Installation électriques à basse tension et à très basse tension (Livre 1 AR 8/9/2019) - Direction générale de l'énergie

📍 Lieu du contrôle: RUE DU MONÇAY 8 4140 SPRIMONT Belgique

📄 Type de contrôle: Visite périodique (Livre 1 6.5)

CONCLUSION : NON CONFORME

Tableau 1

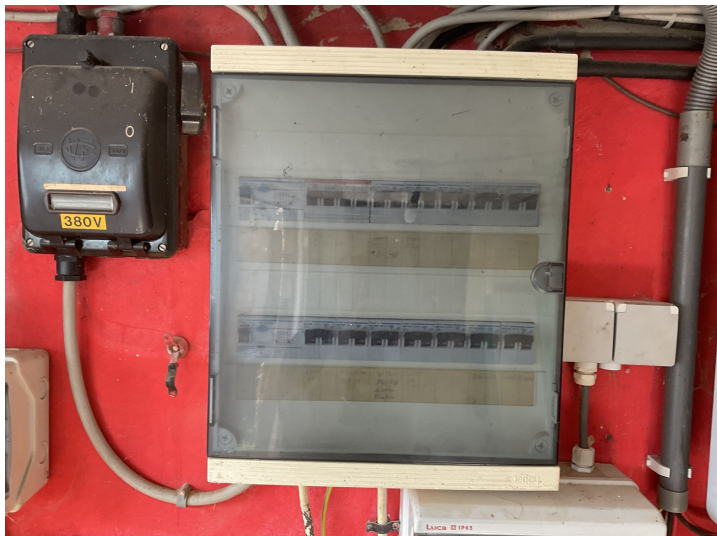
Libellé	Photo
À reconditionner	
Manque liaison equipotentiel
